## KLAIPĖDOS MIESTO SAVIVALDYBĖS ADMINISTRACIJOS VIEJŠŪJŲ PIRKIMŲ KOMISIJA

### DĖL ATSAKYMŲ Į GAUTUS KLAUSIMUS PATEIKIMO

Vadovaudamiesi projekto „Darnaus judumo priemonių įgyvendinimas (Taikos pr.)“ IV-V etapų rangos darbų pirkimo atviro (tarptautinio) konkurso būdu (CVP IS ID 5719429) sąlygų aprašo 55 p., atsakome į gautus klausimus:

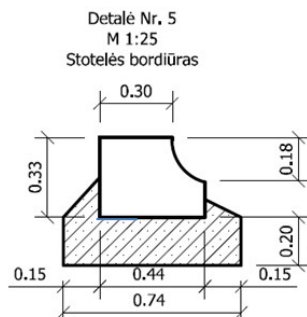
Projektuose numatyti spec. formos šviestuvai (pagal Senamiesčio zonos reikalavimus), kurių gamintojas SALVI, tačiau šis gamintojas neatitinka visų techninių reikalavimų keliamų Projektuose - šviestuvai neturi ENEC, ENEC + sertifikatų. Prašome patikslinti techninius reikalavimus šio tipo šviestuvui ir atsisakyti ENEC, ENEC + sertifikatų reikalavimo, arba priimti panašios formos šviestuvus su ENEC, ENEC+ dokumentais.

Pirkime rangovai turi siūlyti panašios formos šviestuvus su ENEC, ENEC+ dokumentais.

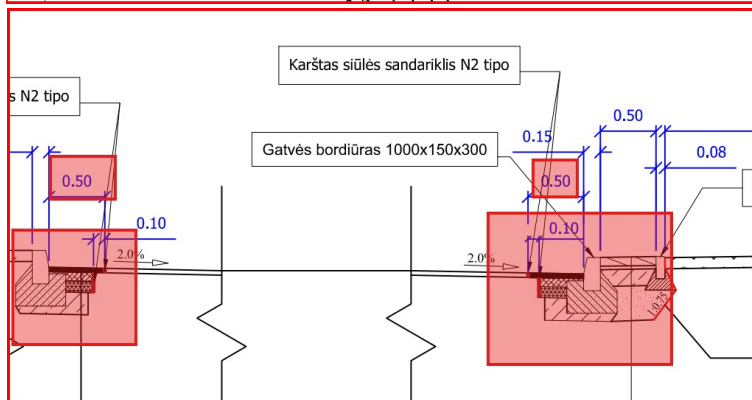
Analizuojant suvestinį sąnaudų kiekių žiniaraštį, kuriame pateikti 1.4 poz. „Esamos asfaltbetonio dangos nufrezavimas“ nurodo dangos frezavimo darbai, bet nenurodomas vidutinis frezuojamos dangos aukštis h-? Skaičiuojant matematiškai, 825 m<sup>2</sup> / 3000/m / 2 kelio pusės = vid. 0,55 m pločiu frezuojama, o skersiniuose pjūviuose ties kelio bortais, pateikiama dangų atstatymas 0,5 m pločiu, ar frezavimo dangų kiekiai pateikti teisingi?

Analizuojant suvestinį sąnaudų kiekių žiniaraštį, kuriame pateikti 1.5 poz. „Esamos asfaltbetonio dangos ardymas“ nurodo dangos ardymo darbus, bet nenurodomas vidutinis ardomos dangos aukštis h-? Skaičiuojant matematiškai, 8701 m<sup>2</sup> / 3000/m / 2 kelio pusės

= vid. 1,45 m pločiu ardoma, o skersiniuose pjūviuose ties kelio bortais, pateikiama dangų atstatymas 0,5 m pločiu, ar frezavimo dangų kiekiai pateikti teisingi?

Prašome patikslinti ir nurodyti, vidutinį frezuojamos asfalto dangos storį metrais, kad visi tiekėjai galėtų vienodai įsivertinti.

Prašome patikslinti ir nurodyti, ar frezuojamos asfalto dangos plotas pateiktas teisingai, kad visi tiekėjai galėtų vienodai įsivertinti.

Prašome patikslinti ir nurodyti, vidutinį ardomos asfalto dangos storį metrais, kad visi tiekėjai galėtų vienodai įsivertinti.

Prašome patikslinti ir nurodyti, ar ardomos asfalto dangos plotas pateiktas teisingai, kad visi tiekėjai galėtų vienodai įsivertinti.

Prašome įsivertinti ne mažesnę kaip 0,20 m ardomo asfalto sluoksnio storį. Prašome įsivertinti ne mažesnę kaip 0,065 m frezuojamo asfalto sluoksnio storį. Informuojame, kad ardomo asfalto plotas pateiktas teisingai. Atkreipiame dėmesį, jog asfalto danga ardoma ne tik palei bortus, bet ir nuvažose bei kitose projekto sprendiniuose numatytose vietose.

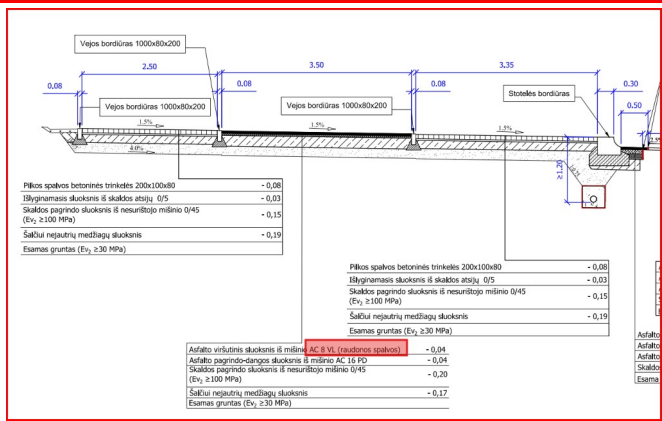
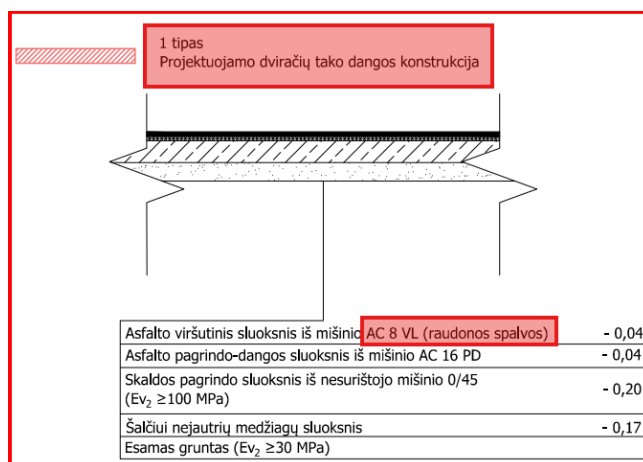
vamzdžių su geotekstilės filtru įrengimas, tiekėjams reikalinga įsivertinti, pateikiant patikslintas technines specifikacijas, kad visi tiekėjai galėtų vienodai įsivertinti.

Prašome patikslinti, nurodant medžiagiškumą (AŠAS, ŠNS, skaldele-frakcija?) kokia medžiaga užpilti drenažinį vamzdį 3.3 poz. „Drenažo vamzdžio užpylimas šalčiui atspariu sluoksniu,“ tiekėjams reikalinga įsivertinti, pateikiant patikslintas technines specifikacijas, kad visi tiekėjai galėtų vienodai įsivertinti.

Drenažinį vamzdį naudoti su geotekstilės filtru kaip nurodyta SKŽ, drenažinis vamzdis užpilamas šalčiui nejautrių medžiagų sluoksniu, vadovaujantis TS pagrindo konstrukcijoms nurodytais galimais biriųjų medžiagų sluoksniais.

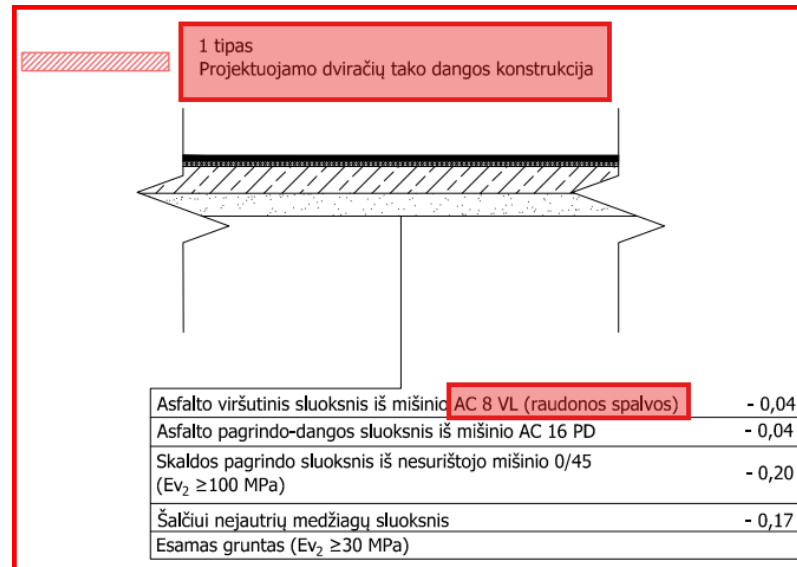
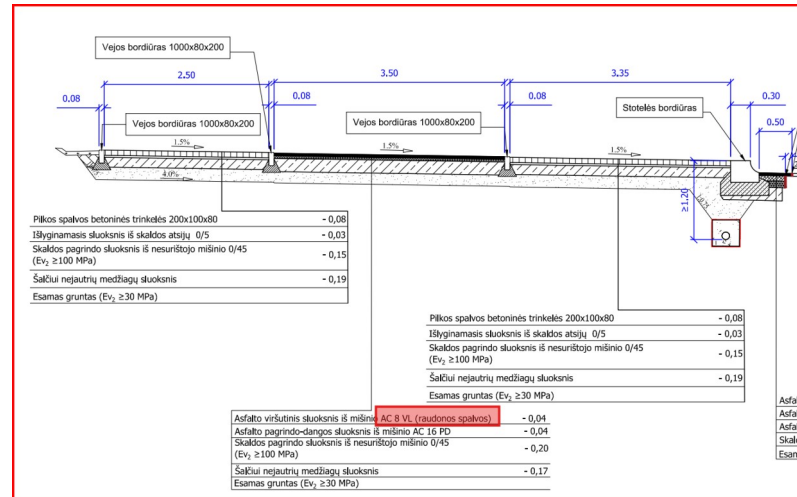
Prašome patikslinti ir nurodyti, kokį asfalto mišinį tiekėjai turi įsivertinti 5.5 poz. „Asfalto viršutinis sluoksnis iš mišinio AC 5 VL h = 0,04m“, kad visi tiekėjai galėtų vienodai įsivertinti.

Pridedame patikslintą dokumentą, kuriame patikslintas 5.5 eilutės pavadinimas.

Papildomai informuojame, kad yra tikslinamas AC 16 PD sluoksnio storis iš 4 cm į 5 cm. AC 8 VL storis lieka 4 cm. Bendras storis – 9 cm. Projekto dokumentacija (aiškinamasis raštas, brėžiniai ir kt.) bus atnaujinta vėliau, statybų metu, tikslinant projektinę dokumentaciją. Šis patikslinimas galioja IV ir V etapams.

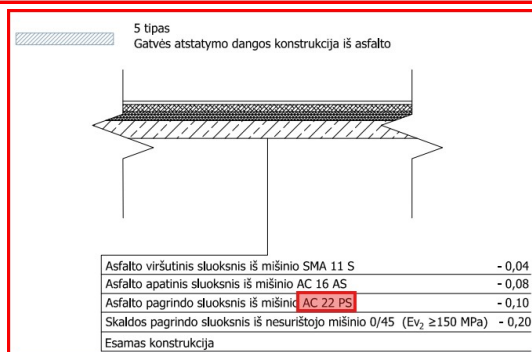
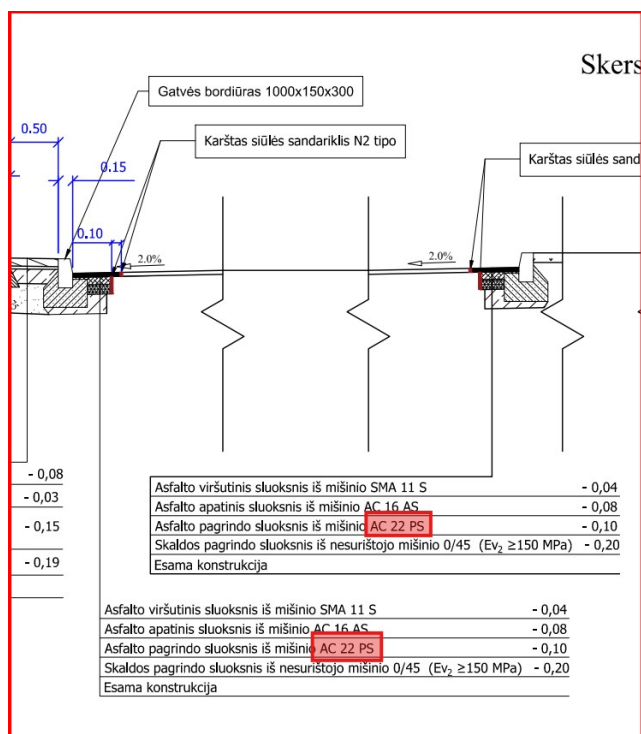
Analizuojant suvestinį sąnaudų kiekių žiniaraštį, kur, skyriuje Nr. 8. Gatvės atstatymo dangos konstrukcijos įrengimas pateikta 8.7 poz. „N2 tipo karštasis siūlių sandariklis „asfaltas prie asfalto“, (200 g/m) (įsivertinti asfalto sluoksnių skaičių)“, darbų pozicija, o skyriuje Nr. 11. Gatvės DK 10 klasės dangos konstrukcijos įrengimas“ siūlių sandariklis „asfaltas prie asfalto“ nenumatytas.

Analizuojant suvestinį sąnaudų kiekių žiniaraštį, kur, poz. 8.2 „Asfalto pagrindo sluoksnis iš mišinio AC 32 PS, h=0,10 m“ asfalto pagrindo mišinys AC 32 PS, o poz. 11.3 „Asfalto pagrindo sluoksnis iš mišinio AC 22 PS, h = 0,10m“, kur asfalto pagrindo mišinys AC 22 PS. Visuose skersiniuose pjūviuose pateikiamas asfalto pagrindo mišinys AC 22 PS, reikalingas patikslinimas.

Prašome patikslinti ir nurodyti, ar tiekėjams reikalinga įsivertinti „N2 tipo karštasis siūlių sandariklis „asfaltas prie asfalto“, (200 g/m) (įsivertinti asfalto sluoksnių skaičių)“ darbus, jei taip, prašome papildyti suvestinį darbų kiekių žiniaraštį, kad visi tiekėjai galėtų vienodai įsivertinti.

Prašome patikslinti ir nurodyti, kokį asfalto mišinį tiekėjams reikalinga įsivertinti poz. 8.2 „Asfalto pagrindo sluoksnis iš mišinio AC 32 PS, h=0,10 m“, kad visi tiekėjai galėtų vienodai įsivertinti.

Įsivertinti reikia. 8.7 poz. „N2 tipo karštasis siūlių sandariklis „asfaltas prie asfalto“, (200 g/m) (įsivertinti asfalto sluoksnių skaičių) reikšmė duota bendrai visai projekto apimčiai. Pateikiame patikslintą SKŽ, kuriame yra patikslintas 8.2 eilutės pavadinimas. Naudojamas asfalto mišinys – AC 22 PS.

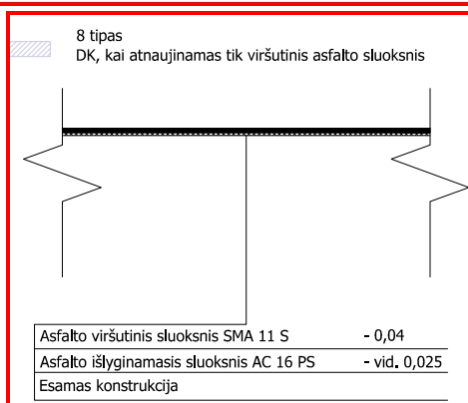
Analizuojant suvestinį sąnaudų kiekių žiniaraštį, kuriame pateikti 12.1 „Asfalto išlyginamasis sluoksnis iš mišinio AC 16 PS, h<sub>vid.</sub> = 0,025m“ nustatyta, kad darbų aprašyme nurodoma panaudoti AC 16 PS asfalto mišinį. Analizuojant skersinius pjūvius - pateikiamas AC 16 PS asfalto mišinys, o techninėse specifikacijose pateikiama AC 16 AS asfalto mišinys, o apie mišinį AC 16 PS nėra jokios informacijos.

Pagal šiuo metu galiojančias asfalto sluoksnių įrengimo taisykles, tokio asfalto mišinio kaip AC 16 PS nėra, tad reikalingas patikslinimas

Analizuojant suvestinį sąnaudų kiekių žiniaraštį, kuriame pateiktas skyrius Nr. 12. Nuovažų dangos konstrukcijos iš asfalto įrengimas. Įrengiant asfalto išlyginamąjį sluoksnį, ar nereikalingas dangos nufrezavimas pagal projektinius aukščius ir techninius parametrus, suteikiant projektinius dangos nuolydžius? Ar nereikalingas asfalto dangos gruntavimas panaudojant bituminę emulsiją prieš įrengiant išlyginamąjį sluoksnį?

Prašome patikslinti ir nurodyti, kokį asfalto mišinį tiekėjai turi įsivertinti 12.1 „Asfalto išlyginamasis sluoksnis iš mišinio AC 16 PS, hvid. = 0,025m“, kad visi tiekėjai galėtų vienodai įsivertinti.

Prašome patikslinti ir nurodyti, ar tiekėjai turi įsivertinti dangos frezavimo pagal projektinius aukščius ir techninius parametrus, suteikiant projektinius dangos nuolydžius darbus po išlyginamojo asfalto pasluoksnio įrengimo, kad visi tiekėjai galėtų vienodai įsivertinti.

Prašome patikslinti ir nurodyti, ar tiekėjai turi įsivertinti esamos asfalto dangos pagruntavimo bituminę emulsiją darbus prieš įrengiant išlyginamojo asfalto pasluoksnį, kad visi tiekėjai galėtų vienodai įsivertinti.

Teikiame patikslintą dokumentą, kuriame patikslintas kiekių žiniaraščio 12.1 eilutės pavadinimas.

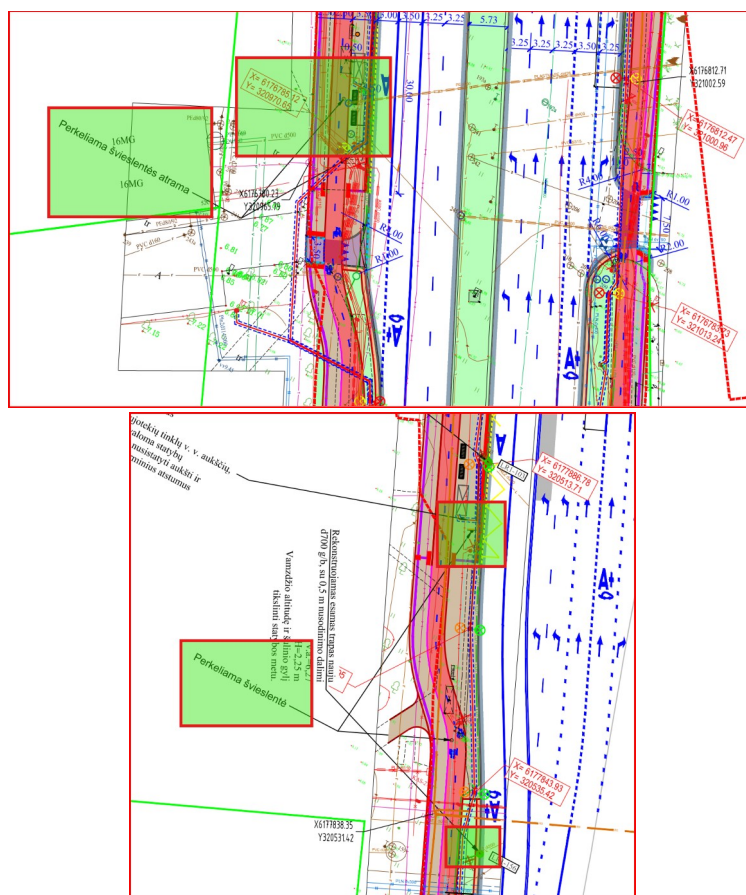
Prašome patikslinti ir pateikti, kokius dviračių stovus tiekėjai turi įsivertinti poz.14.34 „Dviračių stovas“ įgyvendinant projektinius sprendinius šiame projekte, pateikiant technines specifikacijas, kad visi tiekėjai galėtų vienodai įsivertinti.

Teikiame patikslintą dokumentą, kuriame patikslinta žiniaraščio 14.34 eilutės reikšmė ir matavimo vienetas. IV etapo susisiekimo dalies projekto žiniaraštyje 14.34 eilutėje pateiktas eilutės pavadinimas Dviračių stovas yra teisingas, mato vienetas ir kiekis turėtų būti 1 vnt. Teikiame dviračių stovo technines specifikacijas: dviračių stovas (2-jų vietų) turi būti pagamintas iš nerūdijančio plieno 80x8 mm, turi būti papildomai padengtas 8 mm guma, kuri neleidžia braižytis dviračio rėmui. Išmatavimai: 800 x 80 x 800 mm. Gali būti įbetonuojamas arba ankeriuojamas.

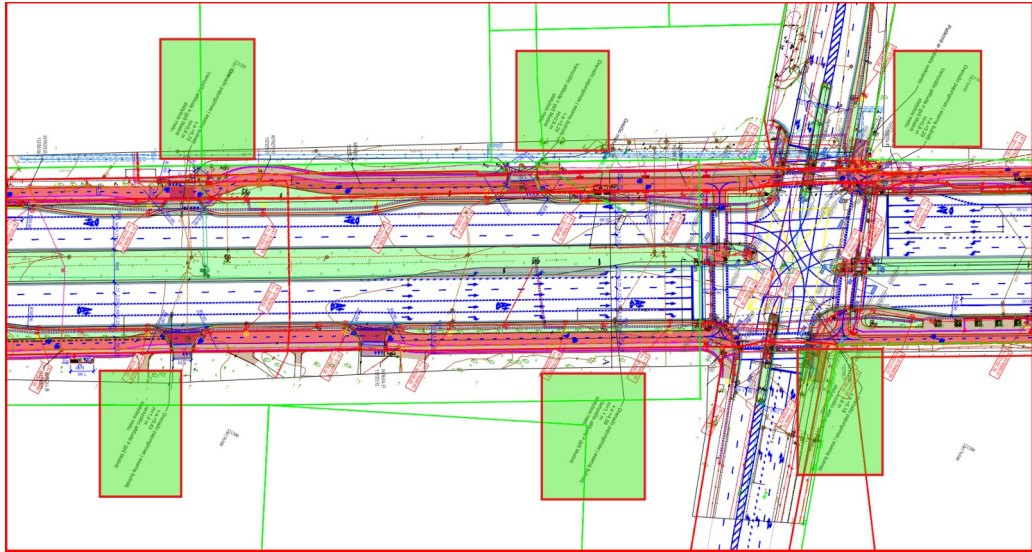
Prašome patikslinti ir nurodyti, kurioje projekto dalyje yra pateiktos darbų apimtys perkeliamų švieslenčių, jei nepateikta, prašome atnaujinti ir papildyti suvestinį darbų kiekių žiniaraštį nurodant darbų apimtis, kad visi tiekėjai galėtų vienodai įsivertinti.

Perkėlimo darbai nurodyti kiekių žiniaraščio 14.45 „Perkeliami stendai“ eilutėje.

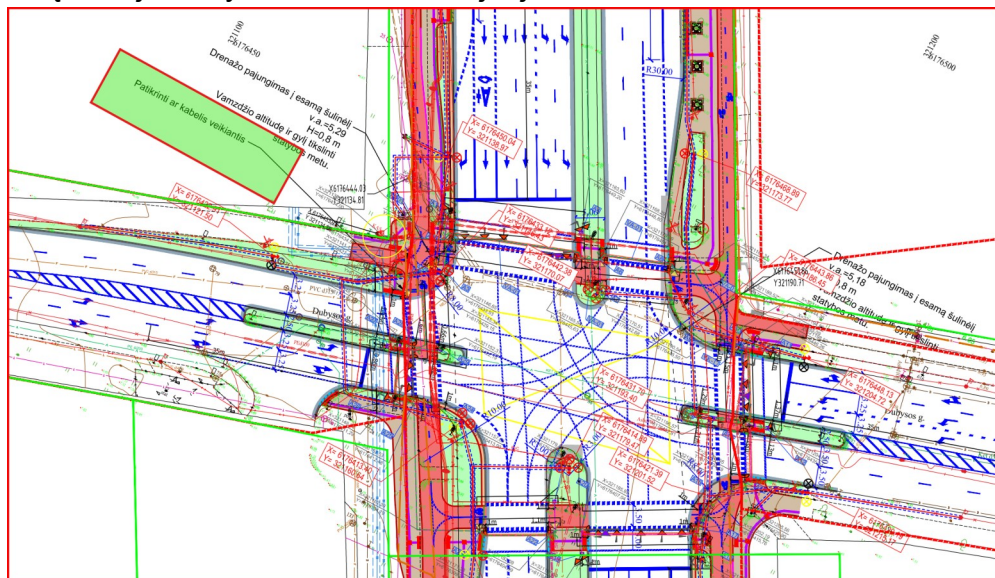
Prašome patikslinti ir nurodyti, kurioje projekto dalyje yra pateiktos „Drenažo pajungimas į esamą šulinėlį“ darbų apimtys, jei nepateikta, prašome atnaujinti ir papildyti suvestinį darbų kiekių žiniaraštį nurodant darbų apimtis, kad visi tiekėjai galėtų vienodai įsivertinti.

Darbų apimtys pateikta SKŽ 3.1 pozicijoje, visi pajungimai yra parodyti projekto brėžiniuose, prašome juos įsivertinti.

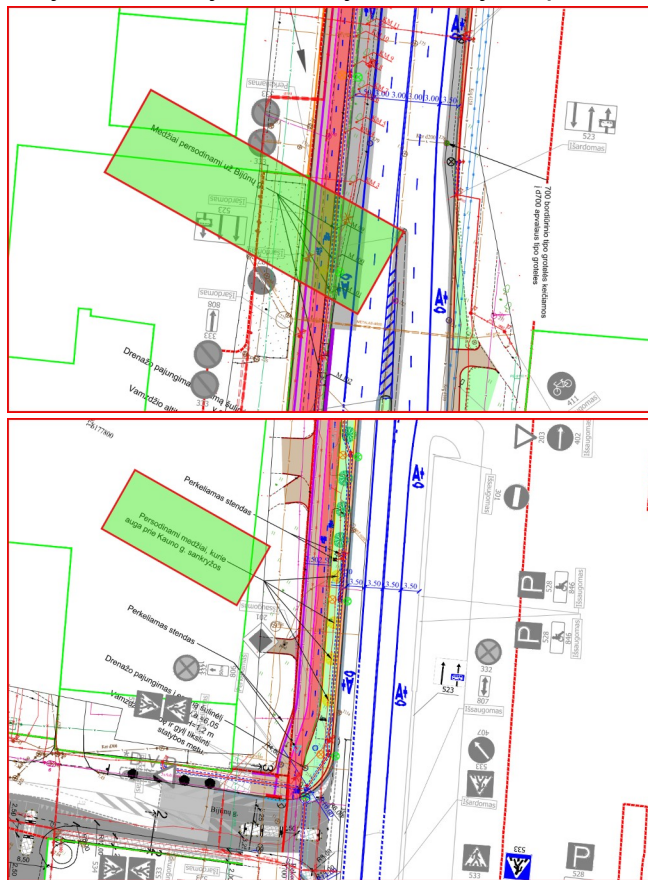
Prašome patikslinti ir nurodyti, kokie turėtų būti tiekėjų veiksmai identifikavus kabelį, ar jis veikiantis („po įtampa“), ar neveikiantis, kad visi tiekėjai galėtų vienodai įsivertinti.

Statybos darbų metu rangovas turi identifikuoti kabelį, jei kabelis yra veikiantis ir trukdo projektiniams sprendiniams – rangovas kreipiasi į užsakovą ir projekto vadovą dėl sprendimo (apsauga, perkėlimas, laikinas atjungimas). Jei tokio atsiradusio kabelio nebūtų parengto techninio darbo projekto apimtyje – šiuos darbus užsakovas įsigis Lietuvos Respublikos viešųjų pirkimų įstatyme ir (ar) rangos sutartyje nustatyta tvarka.

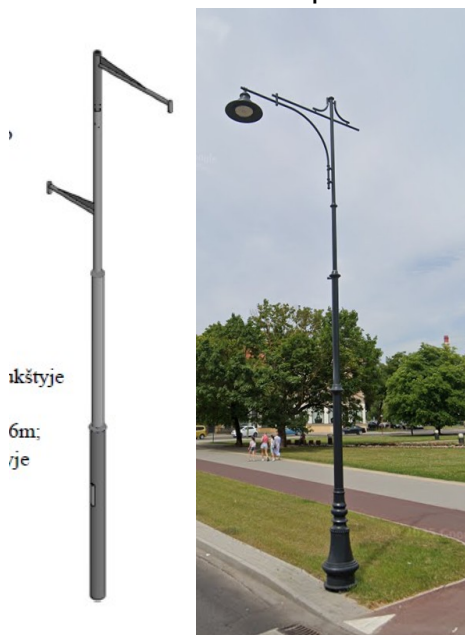
Prašome patikslinti ir nurodyti, kokius tiekėjams elektrotechnikos vidinių tinklų dalyje kabelius vertintis, varinius ar aliuminius, pateikiant technines specifikacijas ir jei keistųsi kiekiai, prašome atnaujinti ir papildyti suvestinį darbų kiekių žiniaraštį, kad visi tiekėjai galėtų vienodai įsivertinti.

Tiksliname, kad minėtose pozicijose kabeliai turi būti vertinami vario Cu gyslomis.

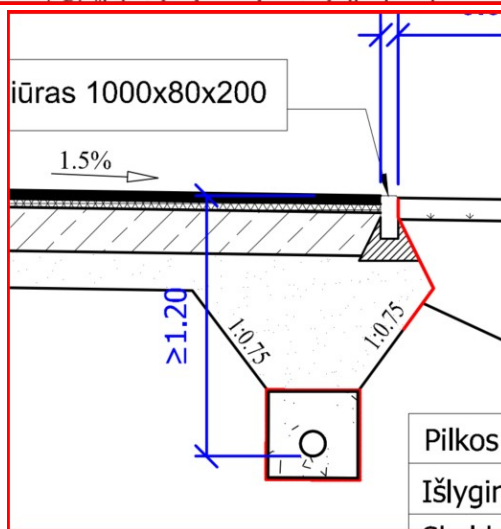
Prašome patikslinti ir nurodyti, ar teisingai tiekėjai supranta, kad 2.1 poz. „Augalinio grunto nuėmimas, pervežimas iki 5 km ir sandėliavimas 15cm“ darbų apimtis pateiktos 573m<sup>2</sup>, prašome pateikti „m<sup>3</sup>“, kad visi tiekėjai galėtų vienodai įsivertinti.

Kiekiai yra nurodyti teisingi, patikslinta žiniaraščio 2.1 eilutės reikšmė, įrašant kiekį m<sup>3</sup>.

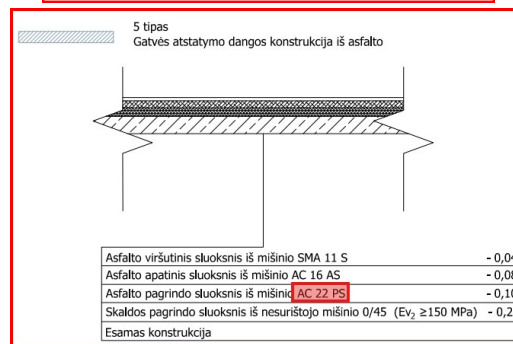
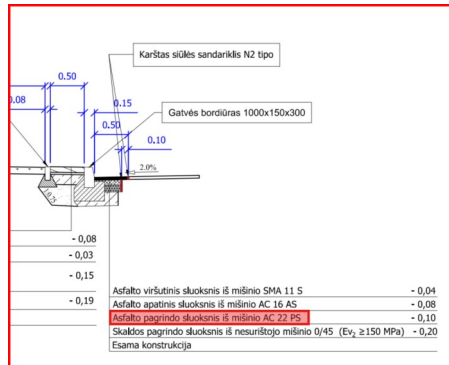
Analizuojant suvestinį sąnaudų kiekių žiniaraštį (pav. 106), kur, skyriuje Nr. 8. Gatvės atstatymo dangos konstrukcijos įrengimas pateikta 8.7 poz. „N2 tipo karštasis siūlių sandariklis „asfaltas prie asfalto“, (200 g/m) (įsivertinti asfalto sluoksnių skaičių) „ darbų pozicija, o skyriuje Nr. 10. Gatvės DK 10 klasės dangos konstrukcijos įrengimas“ siūlių sandariklis „asfaltas prie asfalto“ nenumatytas (Pav. 107)

Analizuojant suvestinį sąnaudų kiekių žiniaraštį (pav. 106), kur, poz. 8.2 „Asfalto pagrindo sluoksnis iš mišinio AC 32 PS, h=0,10 m“ asfalto pagrindo mišinys AC 32 PS, o (Pav. 107) poz. 10.3 „Asfalto pagrindo sluoksnis iš mišinio AC 22 PS, h = 0,10m“, kur asfalto pagrindo mišinys AC 22 PS. Visuose skersiniuose pjūviuose pateikiamas asfalto pagrindo mišinys AC 22 PS (Pav. 108, 109), reikalingas patikslinimas.

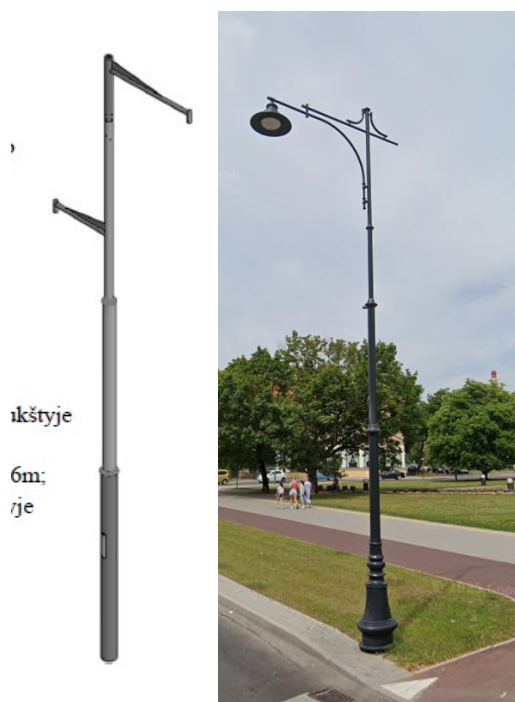
Prašome patikslinti ir nurodyti, kurioje projekto dalyje yra pateiktos darbų apimtys perkeliama reklaminio stendo, jei nepateikta, prašome atnaujinti ir papildyti suvestinį darbų kiekių žiniaraštį nurodant darbų apimtis, kad visi tiekėjai galėtų vienodai įsivertinti.

Kiekių žiniaraštis papildytas 12.34 pozicija „Perkeliami stendai/šviestlentės“.
